福島第一原子力発電所 特定原子力施設に係る実施計画変更比較表（第Ⅱ章 2.5 汚染水処理設備等）

変更前	変更後	変更理由
<p>(中略)</p> <p>2.5.2 基本仕様 2.5.2.1 主要仕様 2.5.2.1.1 汚染水処理設備, 貯留設備 (タンク等) 及び関連設備 (移送配管, 移送ポンプ等)</p> <p>(中略)</p> <p>(46) 多核種処理水貯槽 *^{1,3} 合計容量 (公称) <u>1,145,301 m³</u> (必要に応じて増設) 基数 <u>820 基</u> (必要に応じて増設) 容量 (単基) 700m³, 1,000m³, 1,060m³, 1,140m³, 1,160m³, 1,200m³, 1,220 m³, 1,235m³, 1,330m³, 1,356m³, 2,400m³, 2,900m³/基*² 材 料 SS400, SM400A, SM400B, SM400C, SM490A, SM490C 板厚 (側板) 12mm (700m³, 1,000m³, 1,160m³, 1,200m³, 1,220m³, 1,235m³, 1,330m³, 1,356m³), 18.8mm (2,400m³), 15mm (1,000 m³, 1,060m³, 1,140m³, 1,330m³, 2,900m³), 16mm (700m³)</p> <p>(中略)</p>	<p>(中略)</p> <p>2.5.2 基本仕様 2.5.2.1 主要仕様 2.5.2.1.1 汚染水処理設備, 貯留設備 (タンク等) 及び関連設備 (移送配管, 移送ポンプ等)</p> <p>(中略)</p> <p>(46) 多核種処理水貯槽 *^{1,3} 合計容量 (公称) <u>1,122,301 m³</u> (必要に応じて増設) 基数 <u>797 基</u> (必要に応じて増設) 容量 (単基) 700m³, 1,000m³, 1,060m³, 1,140m³, 1,160m³, 1,200m³, 1,220 m³, 1,235m³, 1,330m³, 1,356m³, 2,400m³, 2,900m³/基*² 材 料 SS400, SM400A, SM400B, SM400C, SM490A, SM490C 板厚 (側板) 12mm (700m³, 1,000m³, 1,160m³, 1,200m³, 1,220m³, 1,235m³, 1,330m³, 1,356m³), 18.8mm (2,400m³), 15mm (1,000 m³, 1,060m³, 1,140m³, 1,330m³, 2,900m³), 16mm (700m³)</p> <p>(中略)</p>	<p>G 4北, G 5エリアタンク撤去に伴う記載の変更

表-2 各タンク設置エリアの基礎外周堰の堰内容量

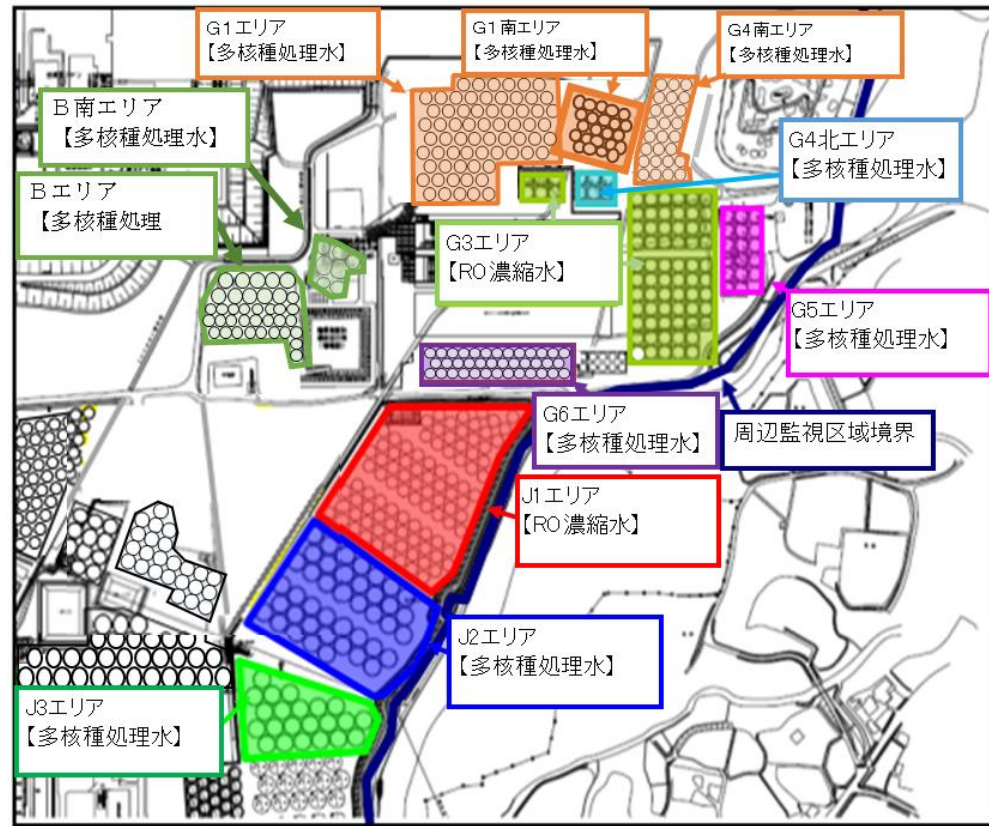
G4北エリアタンク撤去に伴う記載の削除、堰容量の変更、及び記載の適正化

タンクエリア全体図

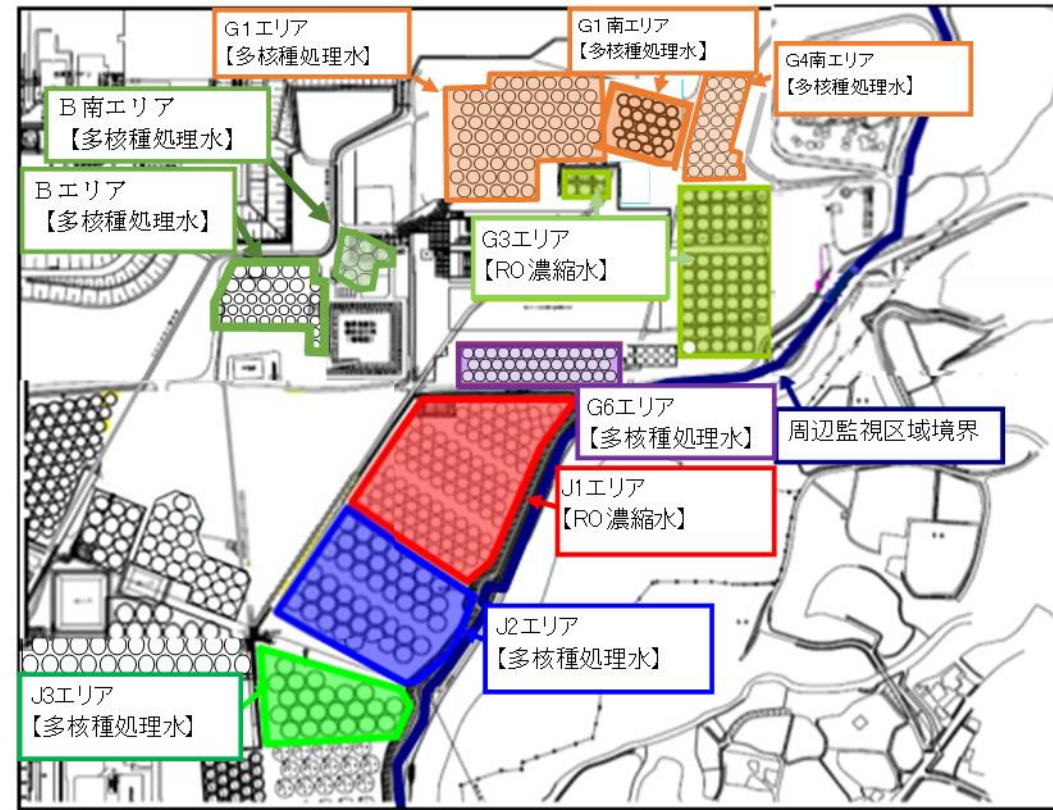
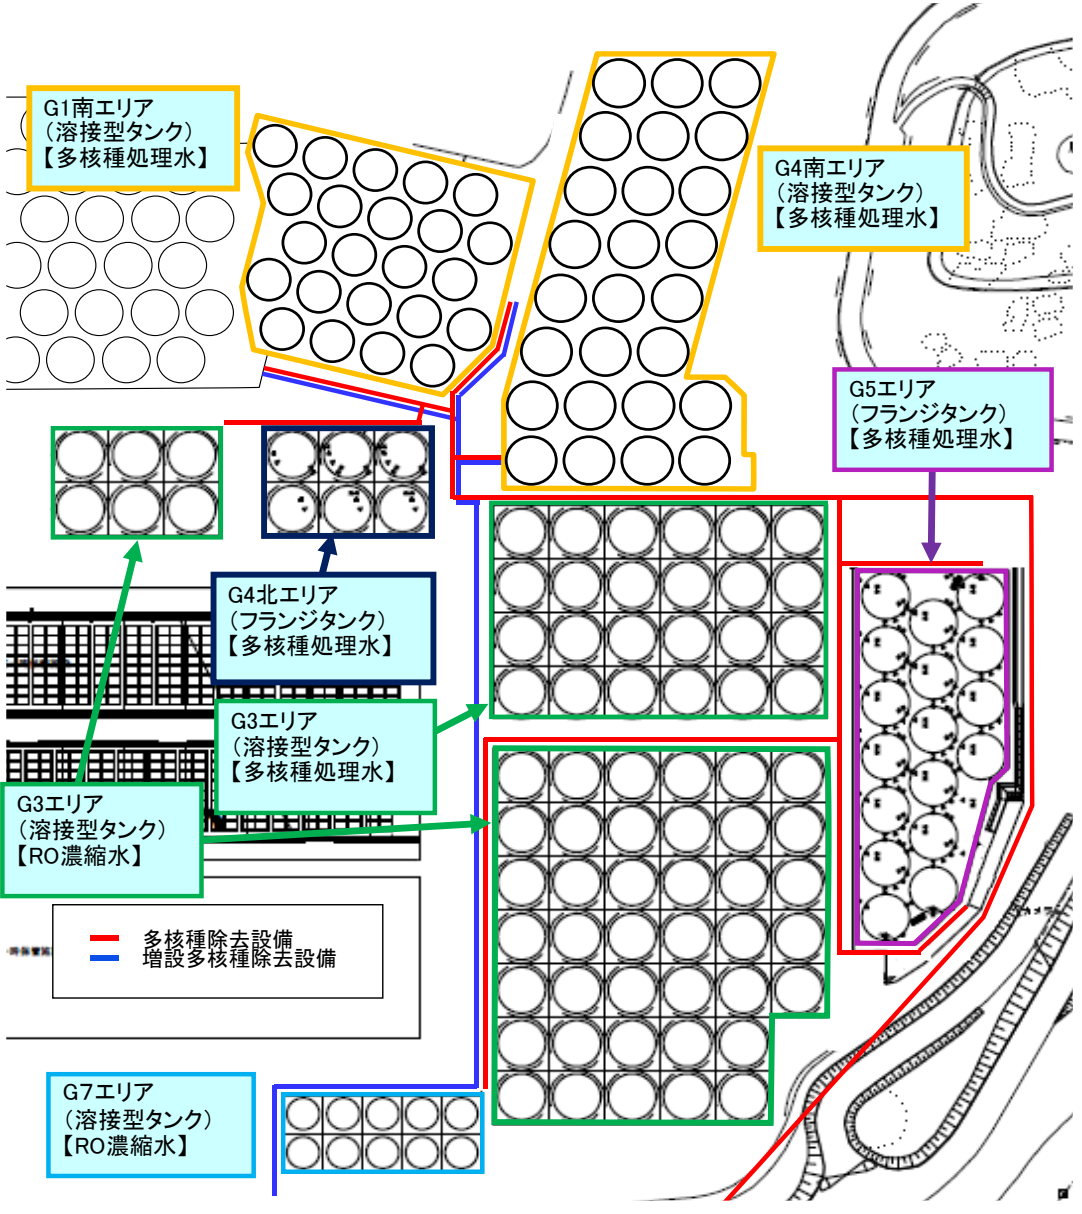
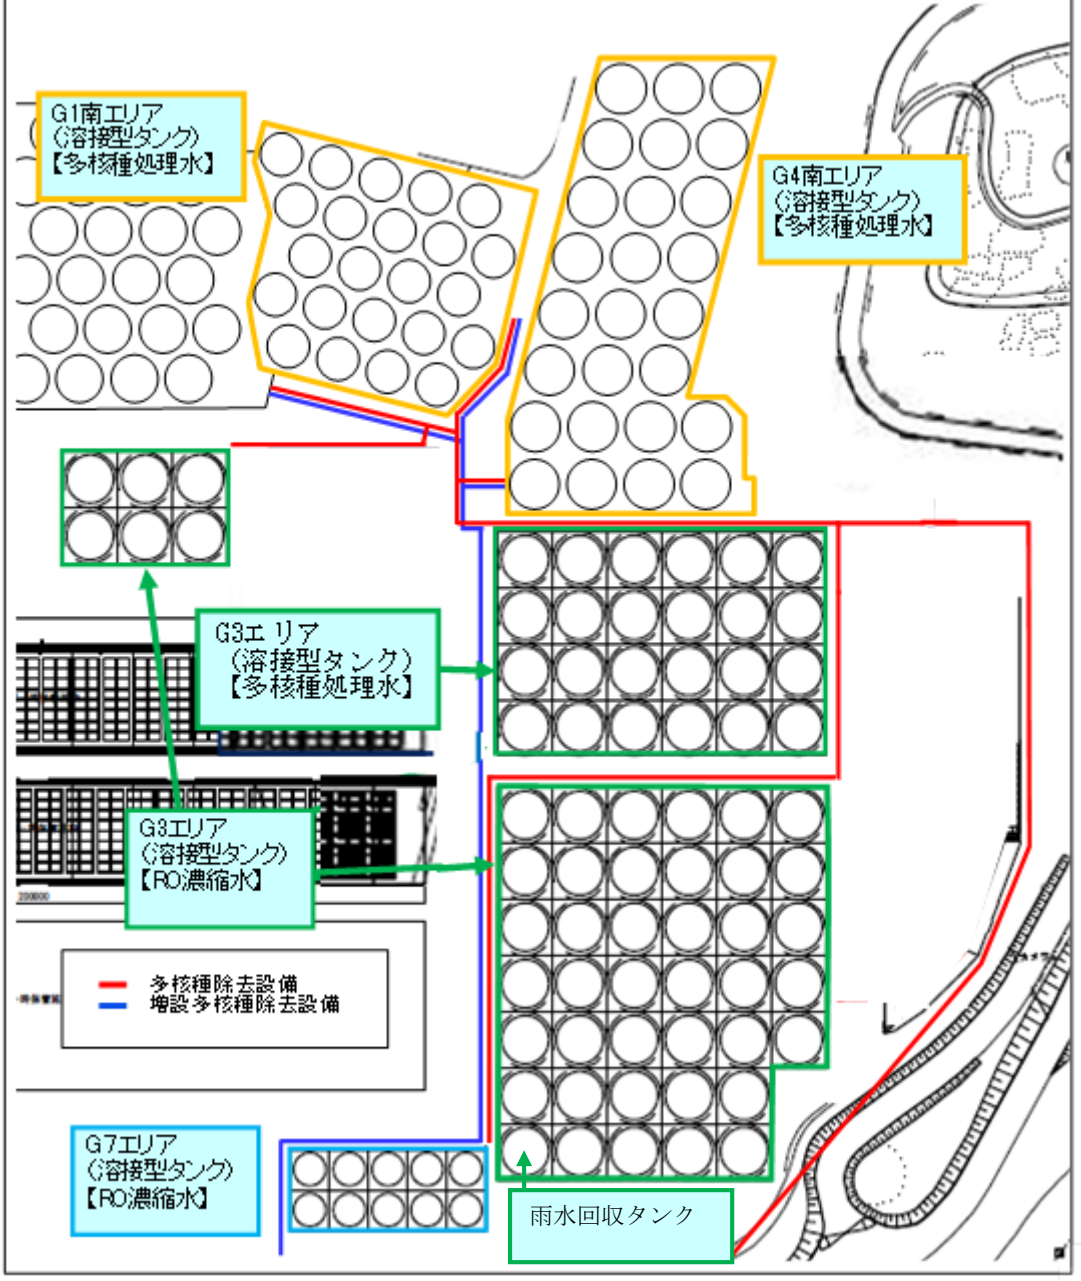
G4北, G5エリアタンク撤去に伴う記載の削除

タンクエリア詳細図

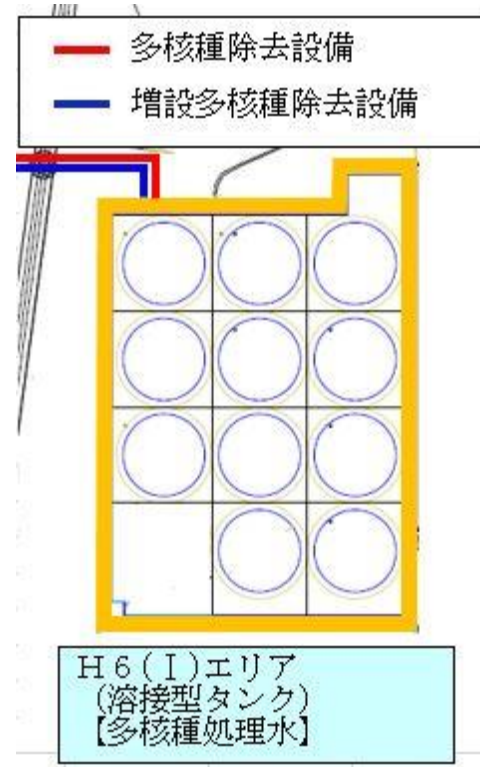
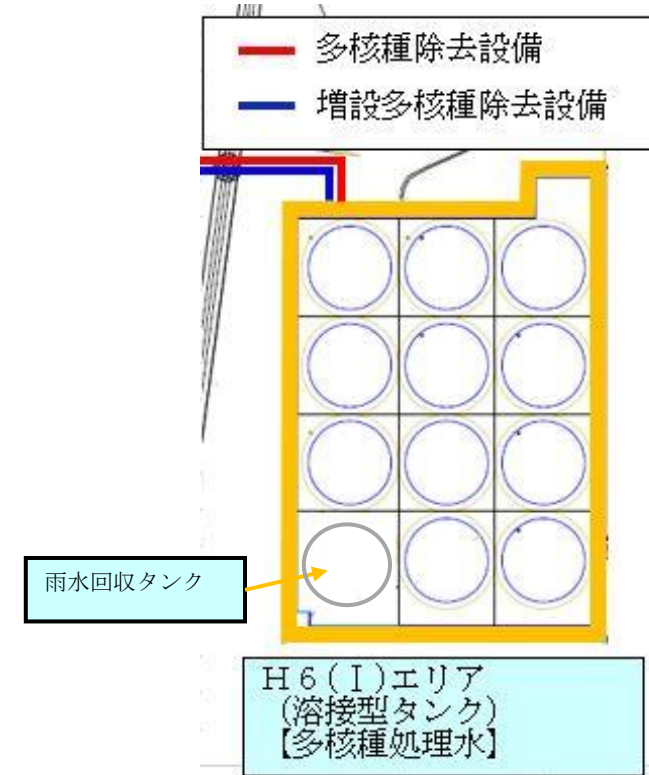
記載の適正化

添付資料-1

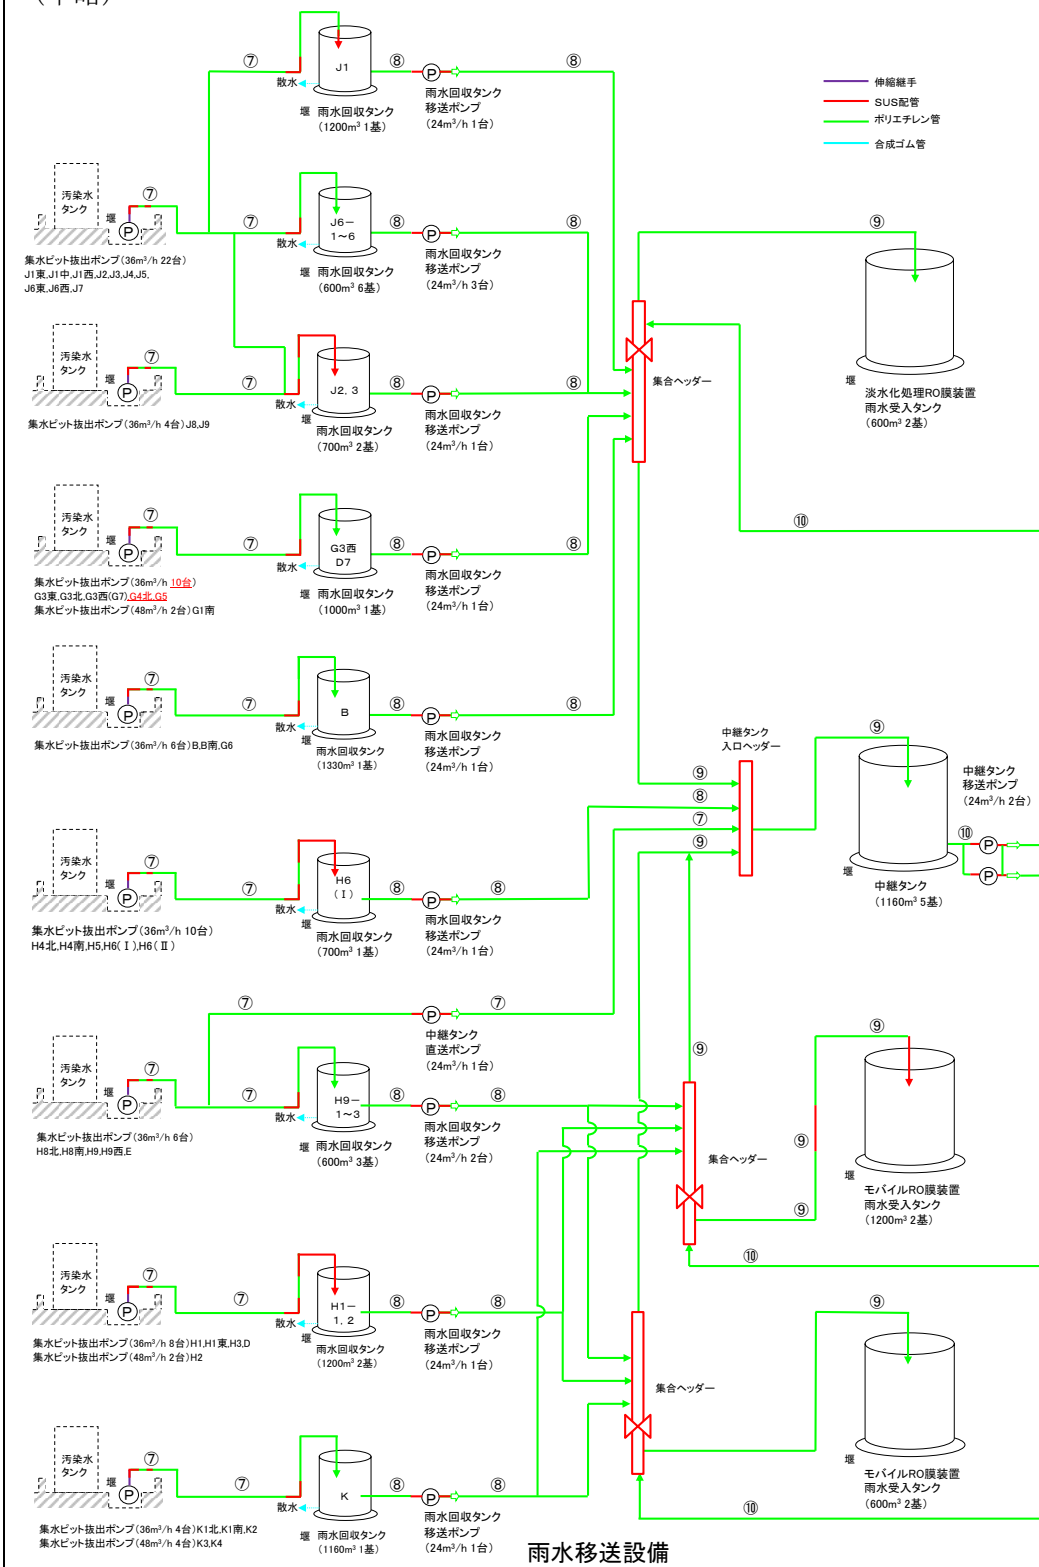
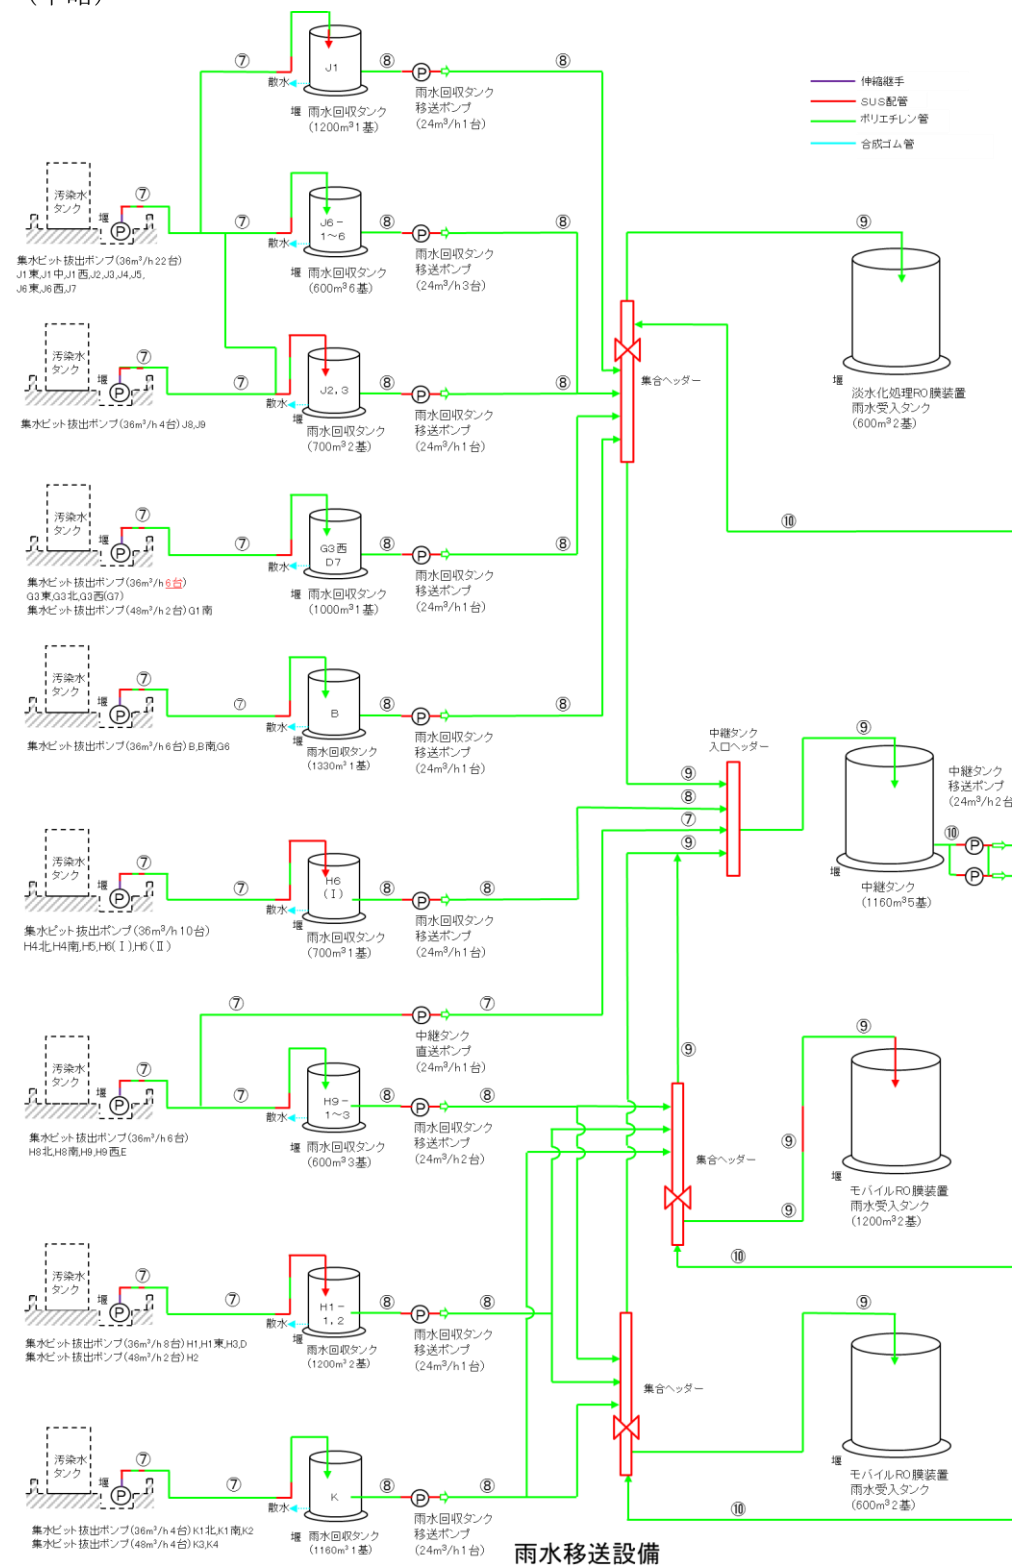
G4北, G5エリアタンク撤去に伴う記載の変更
